Deel P 400	Groep 39
Betreft bedrading achter speakers	NO. NL409
	Datum 900919

Service Bulletin

Vooraanzicht steker van speakerbedrading in de auto

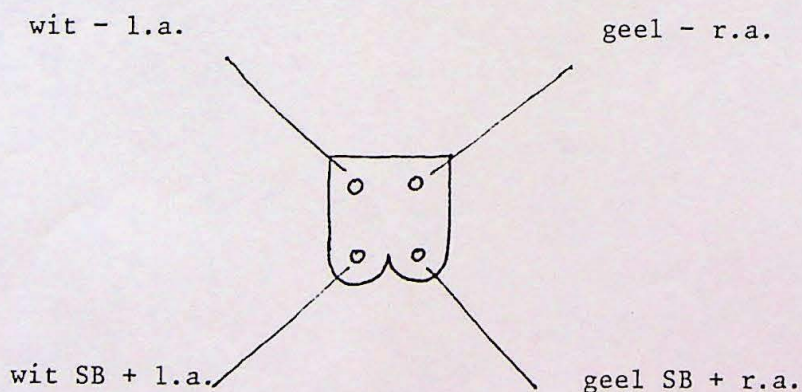
Bij de 440/460 kan het voorkomen dat de bedrading van de achterspeakers onjuist in de steker gestoken zijn.

Kontroleer voor montage van de radio of dat de bedrading van de achterspeakers in de juiste positie van de steker gestoken zijn (zie tekening).
